VerkeersVeiligheidsAudit (VVA)

Omleiding N69
Auditfase 1 (Inpassend Ontwerp)

In opdracht van de provincie Noord-Brabant

Grontmij Nederland bv.
De Bilt, 8 mei 2014

Bevinding Nr. 5.2.1
Locatie: N69 tpv kruising Molenstraat en Broekhovenseweg
Datum bevinding: april 2014
Afbeelding(en):

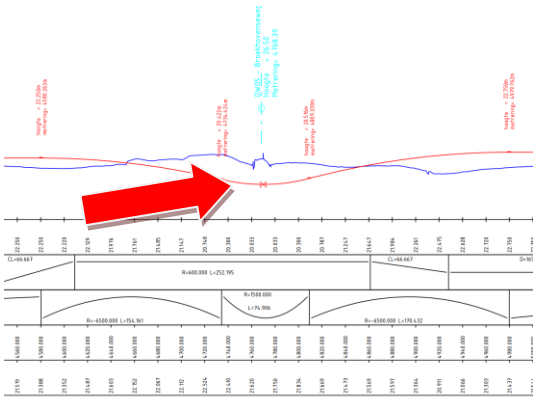
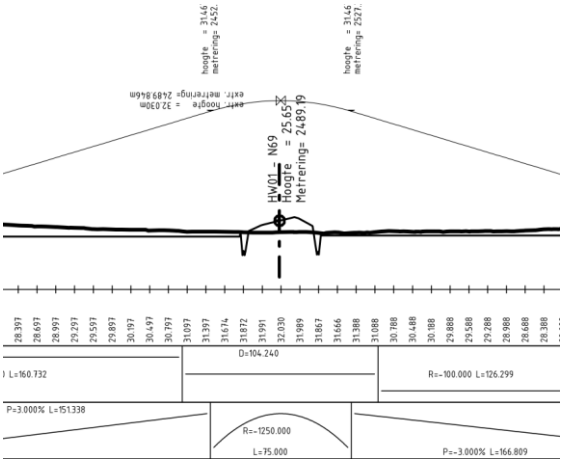
Beschrijving van het probleem:	**Aanbeveling(en):**
A Ter plaatse van de kruising met de Molenstraat en Broekhovenseweg ligt de N69 half verdiept. De voetboog ter plaatse van de verdieping heeft op beide locaties een boogstraal van R=1.500m. Ter plaats van de kruising met de Molenstraat is de horizontale boogstraal R= 500m en ter plaatse van de Broekhovenseweg R=600m. Deze combinatie van een verticale voetboog en een (relatief krappe) horizontale boogstraal leidt ertoe dat de weggebruiker de horizontale boogstraal ruimer inschat	Vergroot de horizontale boogstraal en/of verticale boogstraal zodanig dat de horizontale boogstraal niet ruimer wordt ingeschat.

Lengteprofiel M. Smetstraat

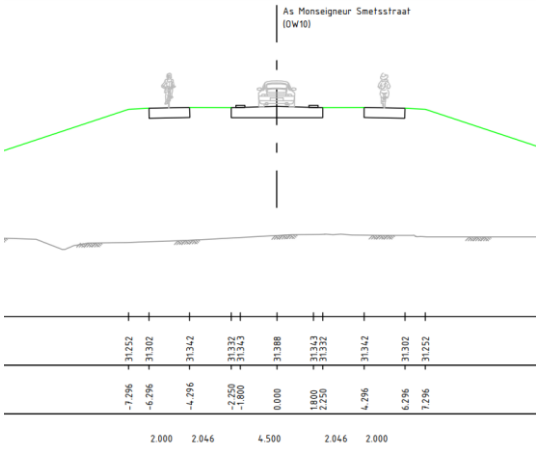
Beschrijving van het probleem:	**Aanbeveling(en):**
A In het verticaal alignement van de M. Smetsstraat en Molenstraat is de topboog R=1.250m. Deze voldoet aan de eisen voor stopzicht voor Vo= 60km/h. Echter de verhardingsbreedte van beide wegen is 4,50m waardoor tegemoetkomend gemotoriseerd verkeer elkaar (binnen de verharding) niet kunnen passeren met een snelheid van 60 km/h. Het aanwezige stopzicht is onvoldoende om tijdig te stoppen (en/of uit te wijken).	Vergroot het stopzicht zodanig dat tegemoetkomend verkeer tijdig kan stoppen of zorg dat het verkeer elkaar met een snelheid van 60 km/h kan passeren.

Bevinding Nr. 5.4.1.	
Locatie: aansluiting omgelegde N69 met Luikerweg	
Datum bevinding: april 2014	
Afbeelding(en):

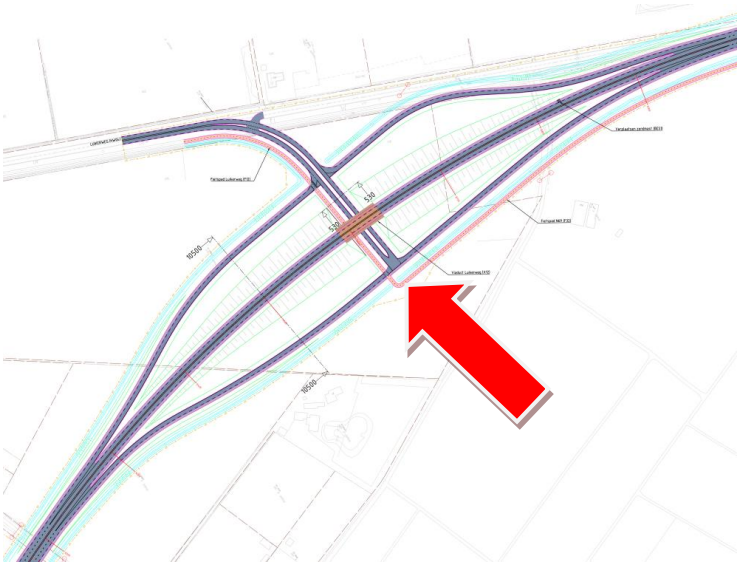
Beschrijving van het probleem:	**Aanbeveling(en):**
O Bestaande geleidende elementen op en langs de Luikerweg kunnen visuele misleiding tot gevolg hebben voor verkeersdeelnemers die van de Luikerweg naar de omleiding N69 rijden: • Doorzicht op verharding/profiel ‘voorbij’ aansluiting. • Combinatie perceelsgrens en (laan)beplanting aan de oostzijde van de Luikerweg.	Tref maatregelen om het doorzicht te beperken waarbij rekening wordt gehouden met rij- en stopzicht.

Bevinding Nr. 5.4.2
Locatie: aansluiting omgelegde N69 met Luikerweg
Datum bevinding: april 2014
Afbeelding(en):

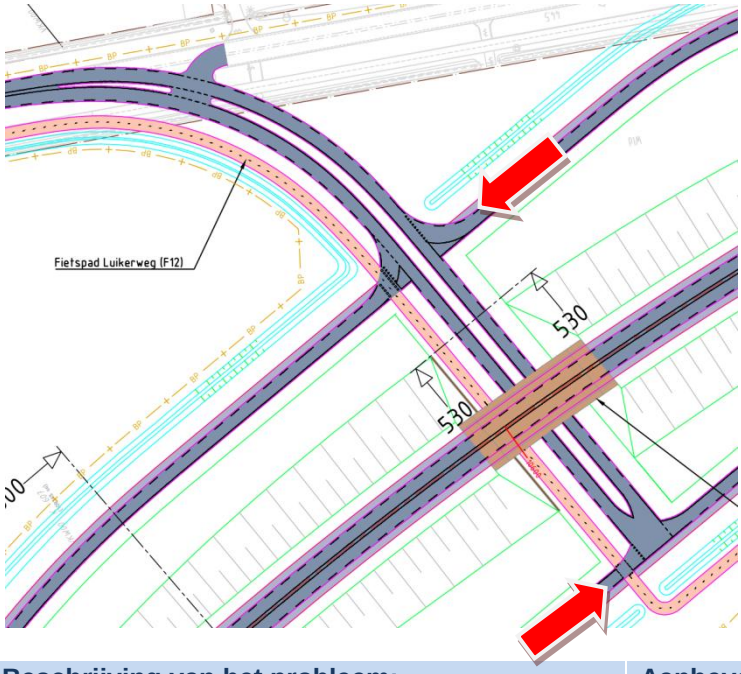
Beschrijving van het probleem:	**Aanbeveling(en):**
EA **Zie leidende bevindingen hoofdstuk 3** De stappentheorie is op drie van de vier toe- en afritten niet in het ontwerp opgenomen. Om het verschil met een RSW aansluiting (Haarlemmermeer) zoveel mogelijk te benadrukken moeten andere ontwerp uitgangspunten worden gehanteerd Opmerking Indien landbouwverkeer niet is toegestaan op de omgelegde N69 dan moet dat duidelijk geregeld worden (infrastructuur, verkeerstekens etc.)	Aanbevolen wordt om: • Stappentheorie 80 -> 50 -> 30 km/h. toe te passen. • Hierdoor een sterk afwijkend horizontaal alignement te ontwerpen. • Hierdoor een sterk afwijkend vertikaal alignement te ontwerpen. • Beiden compact uit te voeren ten opzichte van de Haarlemmermeer principe bij SW/RSW.

Bevinding Nr. 5.4.3
Locatie: aansluiting omgelegde N69 met Luikerweg
Datum bevinding: april 2014
Afbeelding(en):

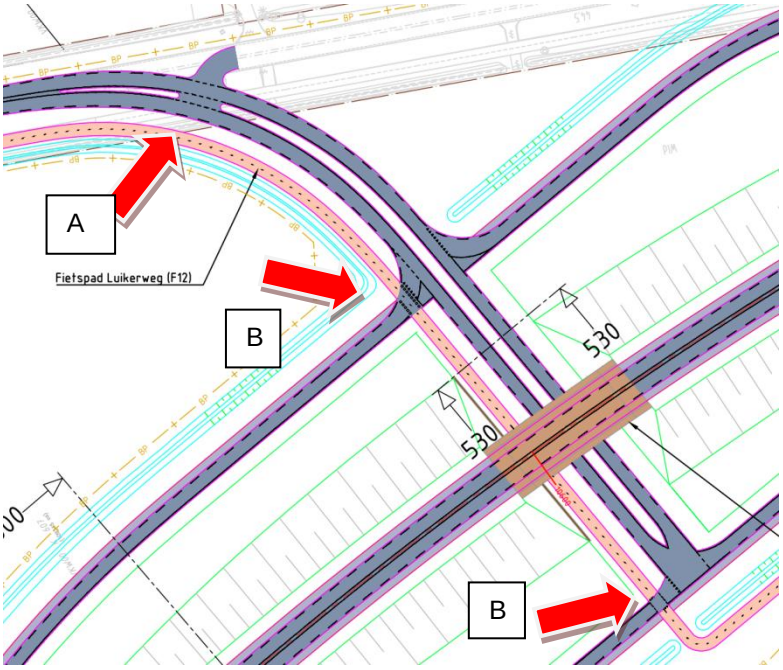
Beschrijving van het probleem:	Aanbeveling(en):
A **Zie leidende bevindingen hoofdstuk 3** De toe- en afritten liggen in elkaars verlengde. Dit kan tot gevolg hebben dat de kruispunten met de omgelegde Luikerweg onvoldoende opvallen waardoor de nade-ringssnelheden te groot zijn. Aandachtspunten zijn: • Noordelijke af- en toerit gescheiden door mid-dengeleider in omgelegde Luikerweg. • Zuidelijke af- en toerit kruisend (brom)fietspad over de afrit. Opmerking Mogelijk is sprake van de ontsluiting van het circuit Val-kenswaard op het kruispunt met de westelijke toe- en afrit.	Tref maatregelen om het doorzicht te beper-ken door aanpassingen alignement toe- en afritten. Onderzoek of een andere (toekomstvaste) vormgeving van de kruispunten mogelijk is om de kruispunten beter te accentueren.

Bevinding Nr. 5.4.4
Locatie: aansluiting omgelegde N69 met Luikerweg
Datum bevinding: april 2014
Afbeelding(en):

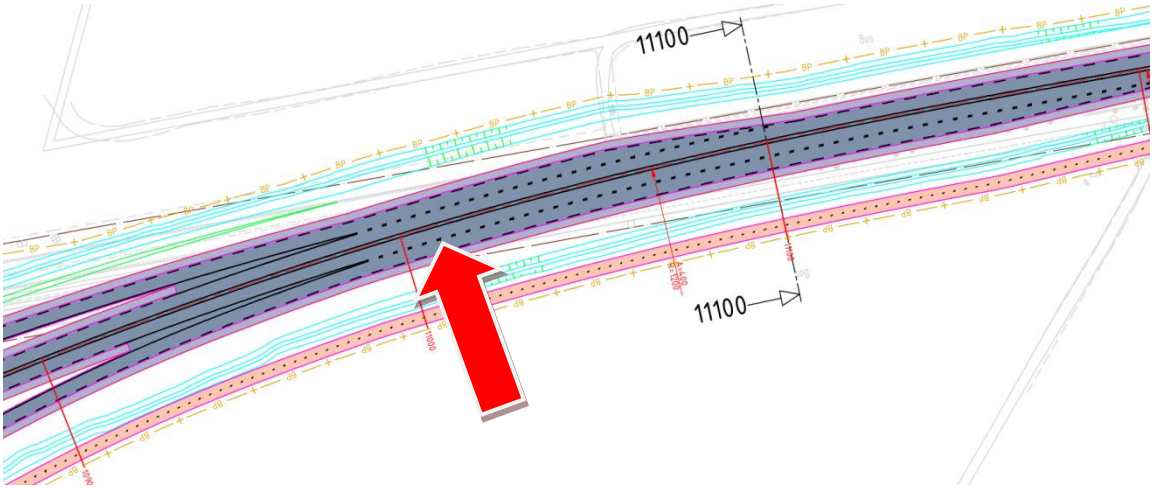
Beschrijving van het probleem:	Aanbeveling(en):
Zie leidende bevindingen hoofdstuk 3 **O** *Bevinding 5.4.4.A* Doorsteek ontbreekt van fietspad naar doodlopende weg.	Doorsteek in ontwerp opnemen.
A Bevinding 5.4.4.B De vormgeving/tracé van het eenzijdige in twee richtingen bereden (brom)fietspad leidt tot hogere snelheden van bromfietsers bij de oversteek van noordelijke toe- en afrit. Bij de toerit is het zicht van afslaande auto's op naderende (brom)fietsers onvoldoende en kan doorgangsongevallen tot gevolg hebben. Bij de afrit wordt de voorrangsituatie ((brom)fietsers uit de voorrang niet geaccentueerd hetgeen voorrangsongevallen tot gevolg kan hebben.	Afrembochten in (brom)fietspad in het ontwerp opnemen en een eenduidige veilige voorrangsregeling toepassen.

Bevinding Nr. 5.4.5
Locatie: aansluiting omgelegde N69 met Luikerweg, aansluiting toe- en afritten
Datum bevinding: april 2014
Afbeelding(en):

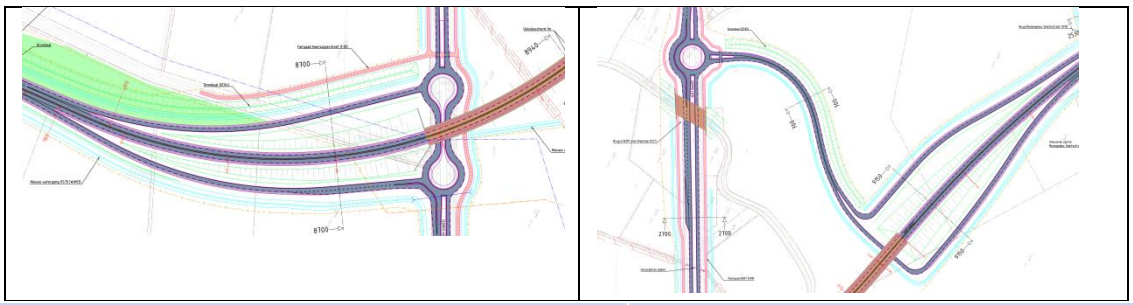
Beschrijving van het probleem:	Aanbeveling(en):
A **Zie leidende bevindingen hoofdstuk 3** Invoegend verkeer vanaf de toerit dwingt mogelijk verkeer op de hoofdrijbaan uit te wijken waardoor flankongevallen en frontale ongevallen kunnen optreden. Invoegend verkeer vanaf de toerit kan mogelijk direct verkeer gaan inhalen op de hoofdrijbaan omdat de bestuurder veronderstelt dat hij op een rijbaan met twee rijstroken (in een richting) terecht komt. Opmerking Bevinding ook van toepassing op noordelijke toe- en afrit	Tref maatregelen die verdrijving en inhalen voorkomen.

Bevinding Nr. 5.4.6
Locatie: aansluiting omgelegde N69 met N397 (zuid en noord)
Datum bevinding: april 2014
Afbeelding(en):

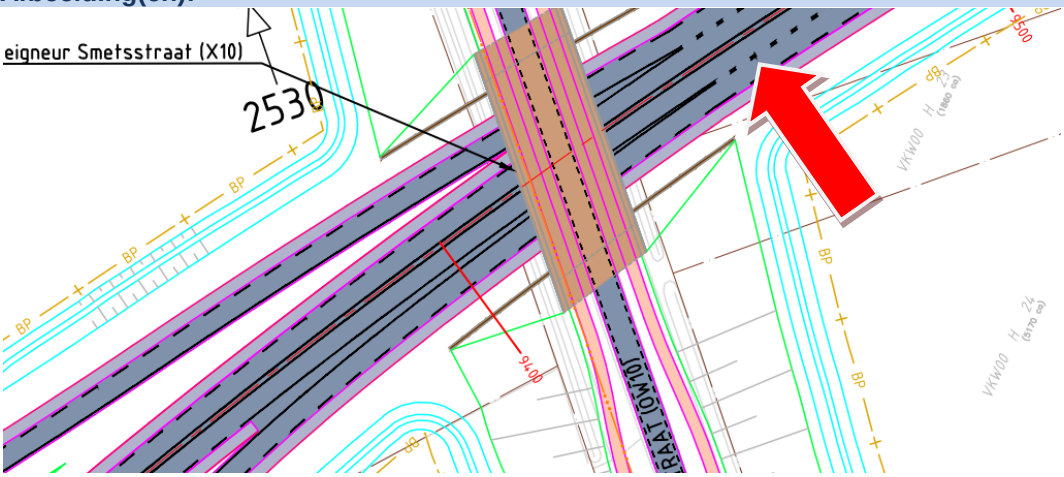
Beschrijving van het probleem:	Aanbeveling(en):
EA **Zie leidende bevindingen hoofdstuk 3** De stappentheorie is op de toe- en afritten niet in het ontwerp opgenomen. Om het verschil met een RSW aansluiting (Haarlemmermeer) zoveel mogelijk te benadrukken moeten andere ontwerp uitgangspunten worden gehanteerd.	Aanbevolen wordt om: • Stappentheorie 80 -> 50 -> 30 km/h. toe te passen. • Hierdoor een sterk afwijkend horizontaal alignement te ontwerpen.

• Hierdoor een sterk afwijkend vertikaal alignement te ontwerpen. • Beiden compact uit te voeren ten opzichte van de Haarlemmermeer principe bij SW/RSW.

Bevinding Nr. 5.4.8
Locatie: aansluiting omgelegde N69 met N397 (zuid)
Datum bevinding: april 2014
Afbeelding(en):

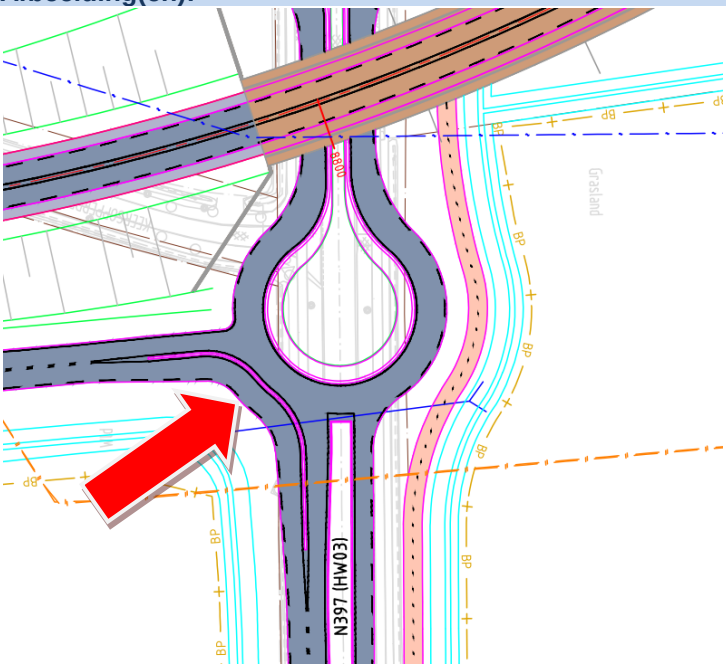
Beschrijving van het probleem:	Aanbeveling(en):
O **Zie leidende bevindingen hoofdstuk 3** Door de gestrekte afrit is de snelheid hoog. De haakse bocht wordt te laat gedetecteerd. Plotselinge remmanoeuvres en uit de bocht schieten zijn hiervan het gevolg. Dit kan kopstaart en enkelvoudige ongevallen tot gevolg hebben.	Accentueer de haaks bocht door het aanbrengen van verticale elementen in de tussenberm (grondwal, scherm).

Bevinding Nr. 5.4.9
Locatie: aansluiting omgelegde N69 met N397 (noord)
Datum bevinding: april 2014
Afbeelding(en):

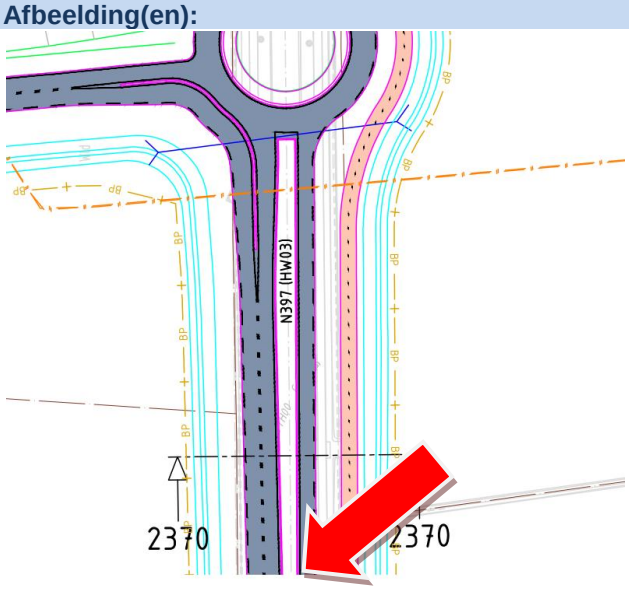
In het noordwestelijke kwadrant van de rotonde (aansluiting afrit op N397) is een bypass geprojecteerd. Deze bypass ligt kort op de rotonde. Autobestuurders die op de N397 van oost naar west rijden, krijgen eerst voorrang van verkeer op de afrit maar zien van dezelfde afrit verkeer met enige snelheid rechtsaf slaan. Dit kan schrikreacties tot gevolg hebben en leiden tot (eenzijdige) ongevallen.	Vergroot de afstand tussen de bypass en de rotonde.

Bevinding Nr. 5.5.1
Locatie: kruising Monseigneur Smetsstraat
Datum bevinding: april 2014
Afbeelding(en):

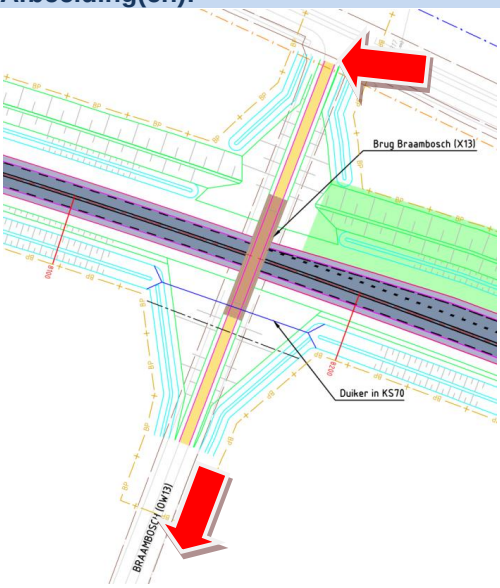
Beschrijving van het probleem:	Aanbeveling(en):
A De breedte van de Monseigneur Smetsstraat bedraagt 4,50m. Vanwege het verticale alignement van de Monseigneur Smetsstraat (topboog R=1250 en aansluitende hellingen) over de N69 kunnen elkaar naderende (land-bouw)voertuigen elkaar niet altijd zien en op elkaar wachten op gunstige passageplekken. De breedte van de brug is mogelijk onvoldoende om als passeerplek te dienen.	Verbeter de zichtbaar door aanpassing van het lengteprofiel of projecteer passeerplaat-sen aan beide zijden van de brug.

Bevinding Nr. 5.5.2
Locatie: kruising Braambosch
Datum bevinding: april 2014
Afbeelding(en):

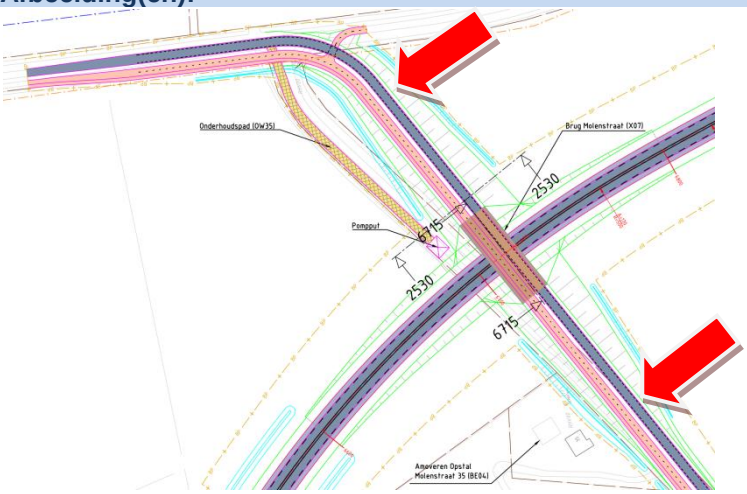
Deze brug is aangeduid als fiets- en voetgangersbrug. Voorkomen moet worden dat oneigenlijk gebruik gemaakt gaat worden van deze brug door overige verkeersdeelnemers.	Geef tijdig aan dat deze route alleen gebruikt wordt door voetgangers en door voetgangers met de fiets aan de hand (hekken, fietsgoten, verkeerstekens).

Bevinding Nr. 5.5.3
Locatie: kruising Molenstraat
Datum bevinding: april 2014
Afbeelding(en):

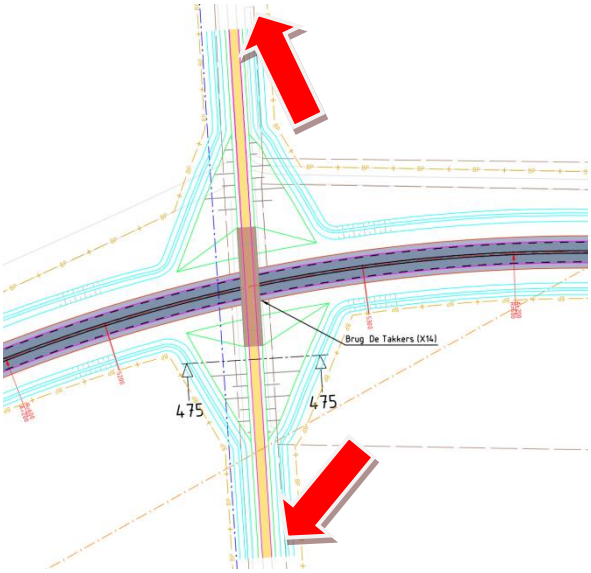
Beschrijving van het probleem:	Aanbeveling(en):
A De breedte van de Molenstraat bedraagt 4,50m. Vanwege het verticale alignement van de Molenstraat (topboog R=1250 en aansluitende hellingen) over de N69 kunnen elkaar naderende (landbouw)voertuigen elkaar niet altijd zien en op elkaar wachten op gunstige passageplekken. De breedte van de brug is mogelijk onvoldoende om als passeerplek te dienen. Opmerking Langs een deel van het Fietspad is een voetpad geprojecteerd. Onduidelijk is of dit een deel uitmaakt van een (landelijke) voetgangersroute.	Verbeter de zichtbaar door aanpassing van het lengteprofiel of projecteer passeerplaatsen aan beide zijden van de brug.

Bevinding Nr. 5.5.4
Locatie: kruising De Takkers
Datum bevinding: april 2014
Afbeelding(en):

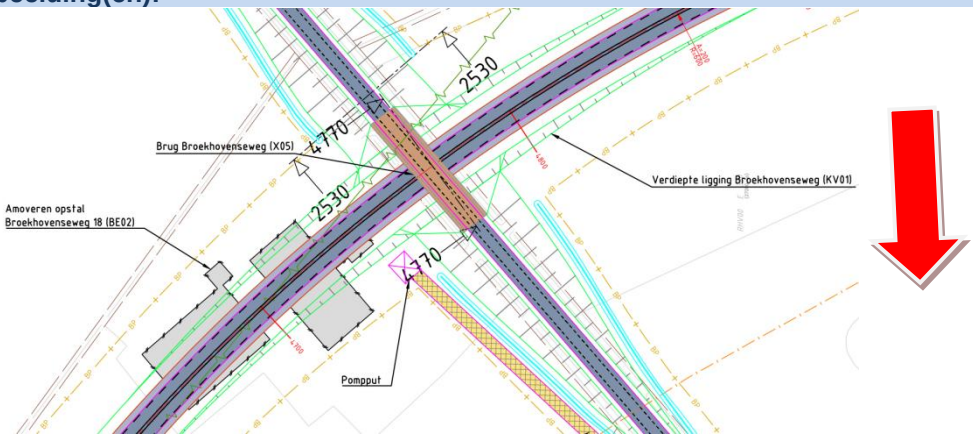
Beschrijving van het probleem:	Aanbeveling(en):
O Deze brug is aangeduid als voetgangersbrug. Voorkomen moet worden dat oneigenlijk gebruik gemaakt gaat worden van deze brug door overige verkeersdeelnemers.	Geef tijdig aan dat deze route alleen gebruikt wordt door voetgangers en door voetgangers met de fiets aan de hand (hekken, fietsgoten, verkeerstekens).

Bevinding Nr. 5.5.6
Locatie: kruising Riethovensedijk
Datum bevinding: april 2014
Afbeelding(en):

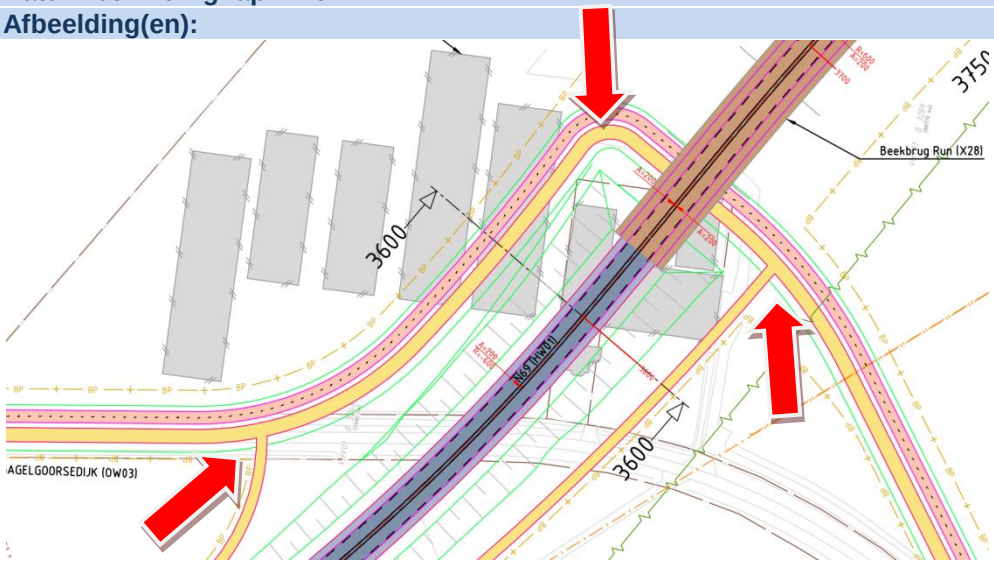
Beschrijving van het probleem:	Aanbeveling(en):
O De bestaande Riethovensedijk wordt doorsneden door de N69 en er wordt een nieuwe verbinding gemaakt (lengte circa 700m). Bij de bestaande Riethovensedijk moet voorkomen worden dat illegaal de oversteek over de N69 gaat plaatsvinden. Gemotoriseerd verkeer houdt geen rekening met overstekend (langzaam) verkeer. Dit kan leiden tot schrikmanoeuvres en ongevallen.	Beperk zoveel mogelijk het doorzicht (grondwallen, schermen) en blokkeer de route (doortrekken sloten).

Bevinding Nr. 5.5.7
Locatie: kruising Gagelgoorsedijk
Datum bevinding: april 2014
Afbeelding(en):

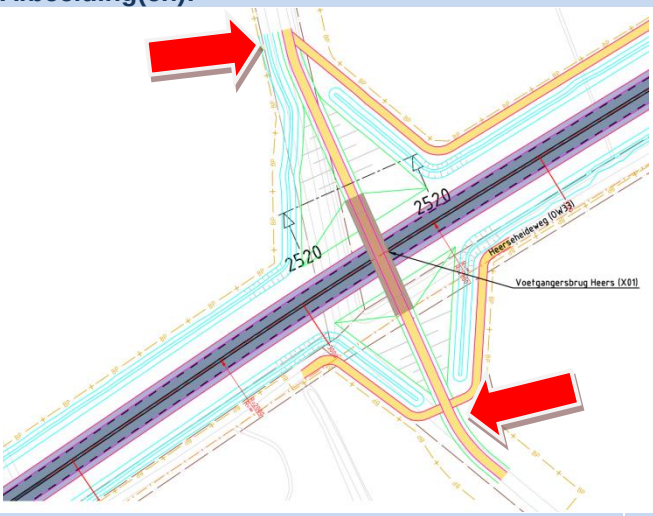
Beschrijving van het probleem:	Aanbeveling(en):
O Onduidelijk is de functie van de zandpaden (ruiterpaden en/of ontsluiting percelen). In geval van ontsluiting percelen is de vormgeving in bochten en bij aansluitende paden krap. Hierdoor kunnen zich problemen voordoen wat betreft passages en bermschade.	Indien de paden door landbouw- en bestemmingsverkeer gebruikt worden moet de vormgeving getoetst worden wat betreft breedte (passeerplaatsen) en bochtverbreding.
